## Keuringsverslag van een elektrische laagspanning- en zeer lage spanningsinstallatie

**NIET CONFORM**

**ID-label:** Lavendelstraat

Controlebezoek van een niet huishoudelijke installatie volgens (KB 08/09/2019) - AREI Boek 1- 6.5. en 8.1.1. en 8.3.2. en 4.2.4.4.

Afbeelding schakel- en verdeelbord:

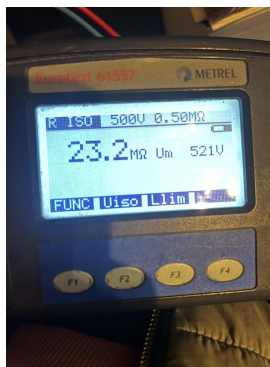
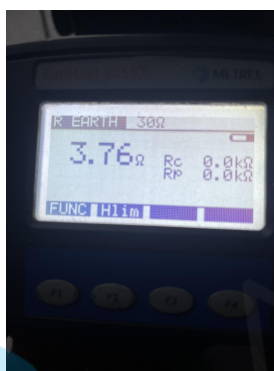
I5.02 De aanduiding van de stroomkringen en/of apparatuur, aansluitklemmen, enz dient aangebracht of vervolledigd te worden. (Boek 1 Onderafdeling 3.1.3.1. en 3.1.3.3.A. en 5.1.6.1)

I5.05 De deur en/of afschermplaat van het schakelbord dient (terug)geplaatst worden. Aanraking van onder spanning staande delen mogelijk. (Boek 1 Afdeling 5.1.4. en 5.3.5.1.A. en 4.2.2.3.)
